Deckblatt 1D zu Blatt 1

FESTSTELLUNGSENTWURF

Straßenbauverwaltung Land Mecklenburg Vorpommern Straßenbauamt Schwerin		Unterlage / Blatt-Nr.: 5/ 1 D
Straße/ Abschn.-Nr./ Station: B110 / Abs. 180 / Km 0,05 bis Abs.200 / Km1,1		Lageplan 1
PROJIS-Nr.:		Maßstab: 1:1000

B110; Ortsumgehung Dargun

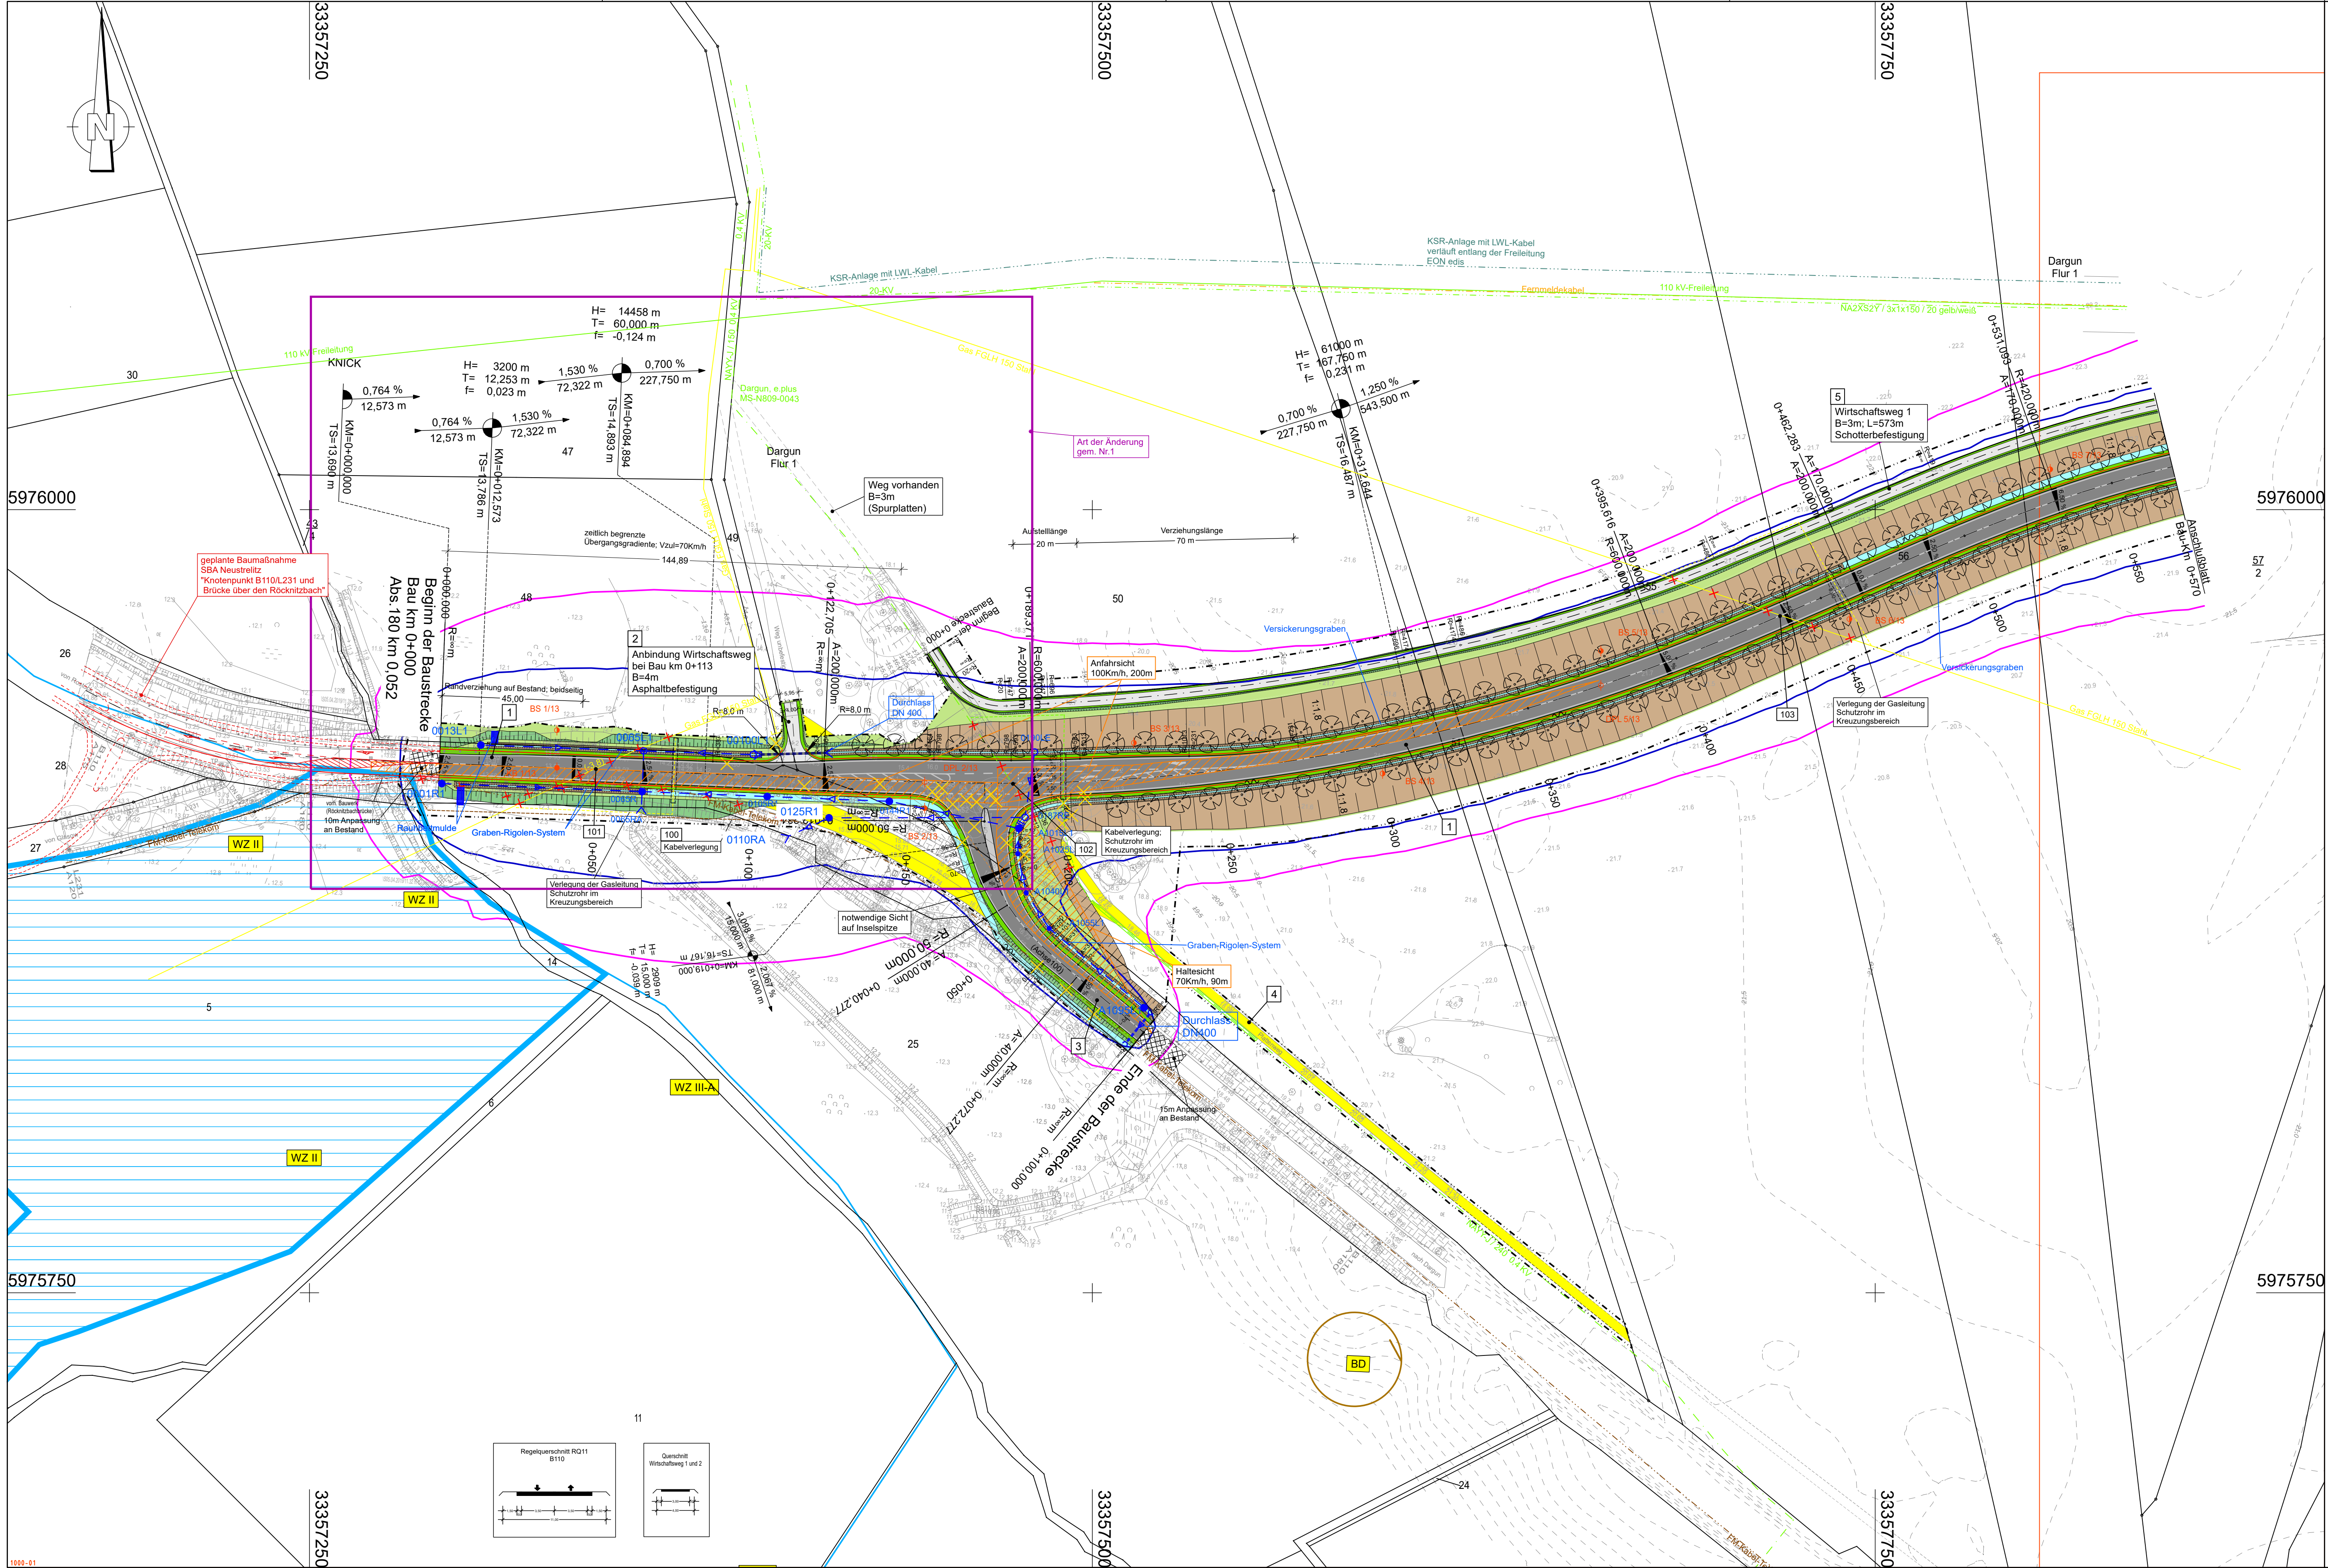
1	Übergangsgradiente am Bauanfang, Querneigung im Knotenpunkt, Gradiente Achse 100	01/2023	gez. I.A. Koch		
Nr.	Art der Änderung	Datum	Zeichen
